对策验证报告

顺序号 ECR0011067

项目代码	ZY2124	项目类别	座椅	编制/日期	李喜庆 2024.12.12
总成名称	VDC气阀总成/ VDC气阀(自适应) 总成	总成件号	BPC0010077/ BPC0010238	审核/日期	
零部件名称	塞盖	零部件件号	BPC0010141	批准/日期	李喜庆 2024.12.12

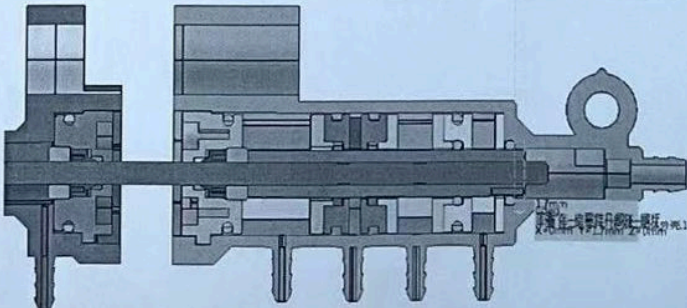
永久对策	BPC0010141 堵盖高度加厚1mm, 由 2.7 ± 0.1 改为 $3.7 (0, +0.2)$	
	<p>BPC0010141 堵盖 C 2.7 ± 0.1</p> 	<p>BPC0010141 堵盖 D $3.7 (0, +0.2)$</p>

对策验证效果	 <p>更改堵塞尺寸后, 阀芯尾部平面距离壳体密封圈槽端面由0.7增大为1.7, 解决了密封圈可能脱离的问题</p>
--------	---
